Van: "[REDACTED]"
Verzonden: dinsdag 13 mei 2025 08:33
Aan: "[REDACTED]" <[REDACTED]@brabantsedelta.nl>
Cc: "[REDACTED]" <[REDACTED]@brabantsedelta.nl>
Onderwerp: RE: Wildertse Arm vastleggen afwaarderen A-waterloop naar B perceel [REDACTED] en [REDACTED]
Bijlage(n): memo A_status.docx

Onderwerp: Aanpassing watergangclassificatie door wijziging afvoerroutes Wildertse Arm

Datum : 13-05-2025

Leggergegevens:

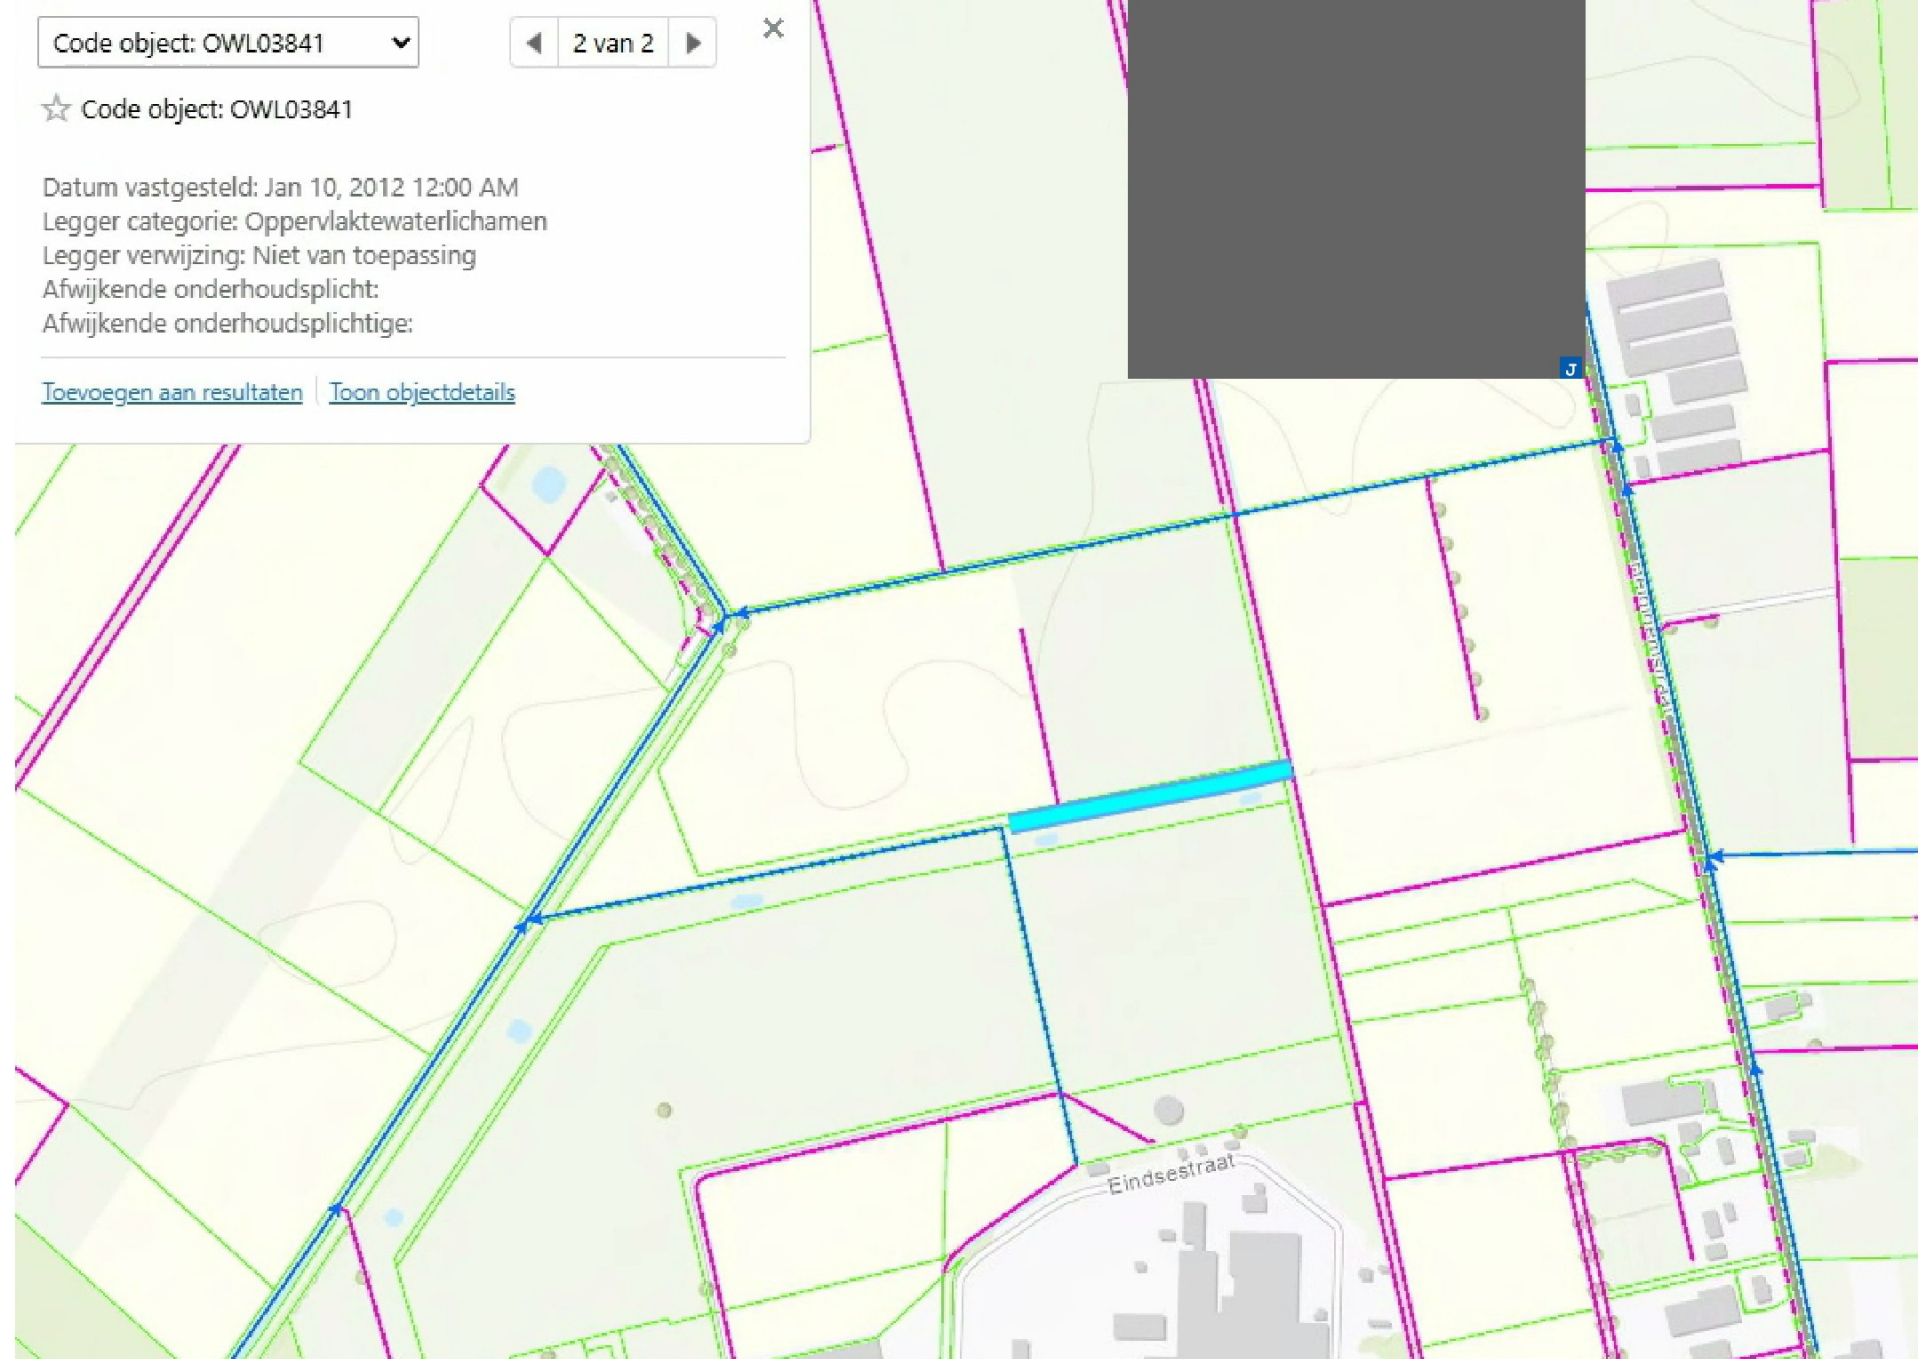
Ook vraag mbt huidige situatie A en B-waterlopen ter hoogte van zonnepark:

Uit geo watersystemen staan onder legger onderstaande A-aterlopen systeem (eerste figuur)

Hierbij een geüpdatete versie. Wat betreft de dubbele status van de watergang: legger is juridisch leidend en het op- en afwaarderen zijn het ‘leggerwijzigingen’ dus ik ben uitgegaan van de legger in dit geval.

Beheerregister:

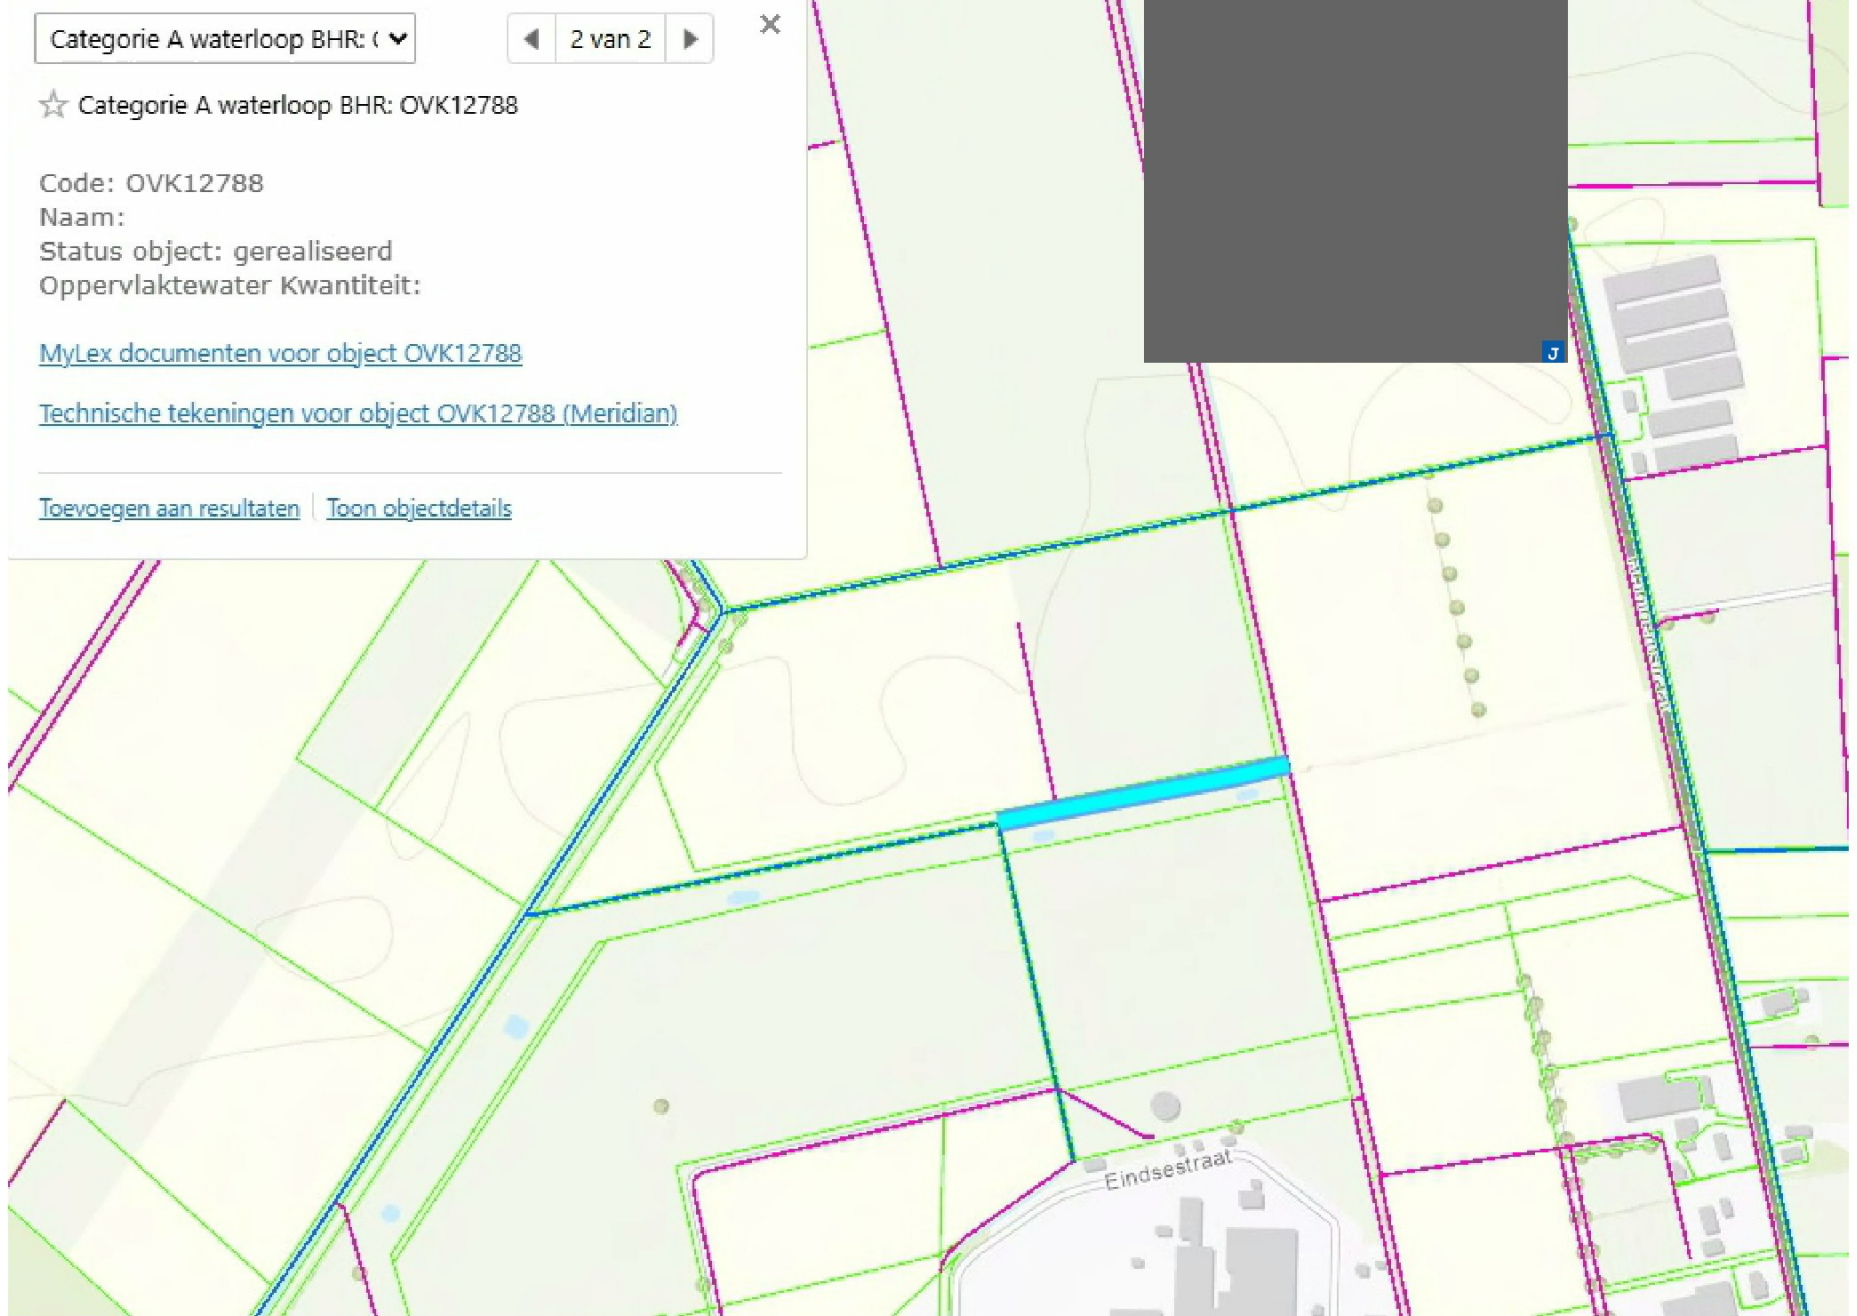
En onder beheerregister staat een ander plaatje, wat is juiste uitgangspunt voor opwaardering (zie knipsel daaronder)

Nieuwe situatie

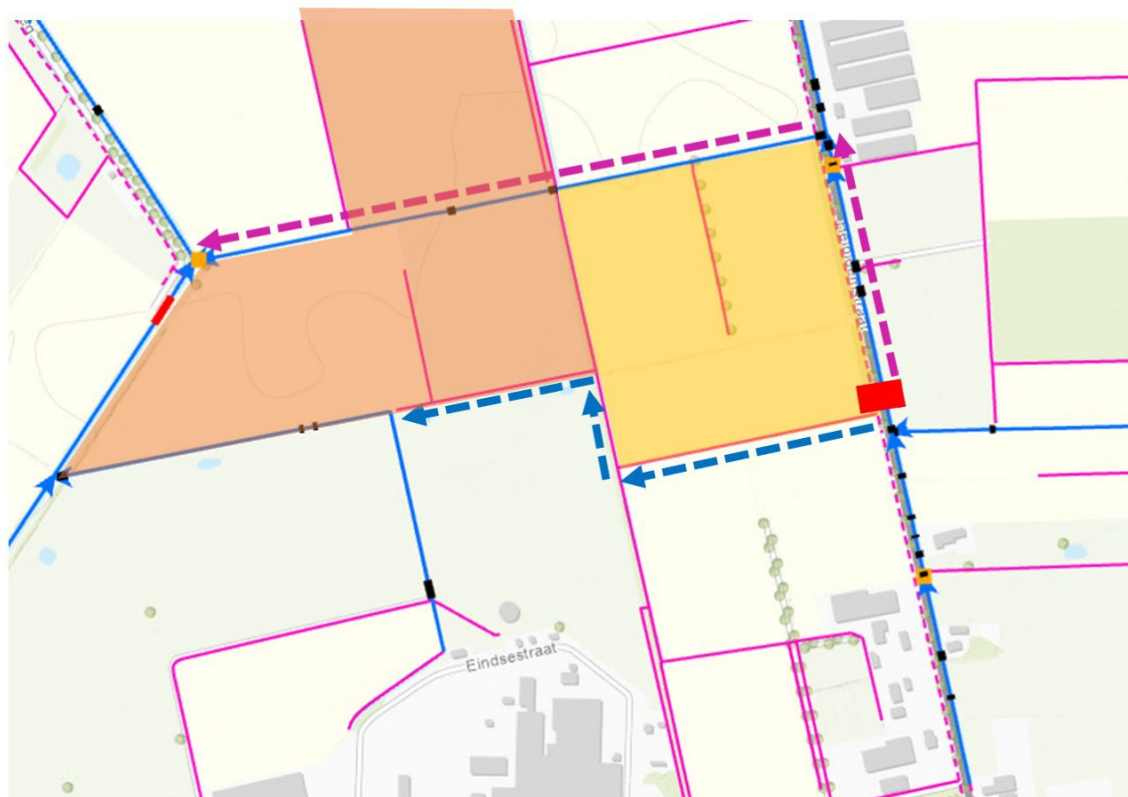
De huidige B-waterloop aan zuidzijde van perceel [REDACTED] blijft B
Aan de zuidzijde van de EVZ komt een nieuwe A-waterloop die uitkomt op huidige B-waterloop aan westzijde perceel [REDACTED]
Deze moet worden opgewaardeerd naar A en er komt een verbinding door de houtwal met de A-waterloop ten westen van de houtwal.

In essentie is de memo duidelijk, maar wil dit nog in de memo toevoegen?

In de nieuwe situatie wordt een verbinding gerealiseerd onder de Heibloemstraat, zodat het hoofdwatersysteem aan de zuidkant langs het perceel van [J] stroomt. Tegelijkertijd wordt de afvoerroute naar het noorden, langs de Heibloemstraat, afgesloten met een stuw of dam (aangeduid met een rood blokje).

Als gevolg hiervan verschuift de hoofdafwateringsroute van de noordzijde naar de zuidzijde van het perceel van [J]. Dit betekent dat de zuidelijke watergang nu voldoet aan de kenmerken van een A-watergang. Een belangrijke overweging hierbij is dat een A-watergang niet mag uitmonden in een B-watergang. A-watergangen voeren immers minimaal 30 l/s af (T1), en deze afvoer neemt verder benedenstrooms alleen maar toe.

Specifiek voor dit project wordt er aan de zuidkant van het perceel van [J] een nieuwe watergang gegraven, enkele meters ten zuiden van de huidige watergang. Deze nieuwe watergang krijgt de status van A-watergang. De bestaande B-watergang direct ten zuiden van het perceel blijft behouden als B-watergang en blijft dienen voor perceelafwatering en als perceelscheiding. Tussen beide watergangen komt een strook te liggen die wordt ingericht als Ecologische Verbindingszone (EVZ). In EVZ's is het waterschap verantwoordelijk voor het onderhoud. Omdat het waterschap ook bij A-watergangen het onderhoud verzorgt, sluit deze inrichting goed aan.

De noordelijke watergang verliest zijn functie als hoofdafwateringsroute doordat de bovenstroomse toevoer via de Heibloemstraat wordt afgesloten met een dam. Hierdoor voldoet deze watergang niet langer aan de criteria voor een A-watergang en wordt deze afgewaardeerd naar B-status. In de nieuwe situatie fungeert de watergang als lokale voorziening voor incidentele wateraanvoer in droge periodes.
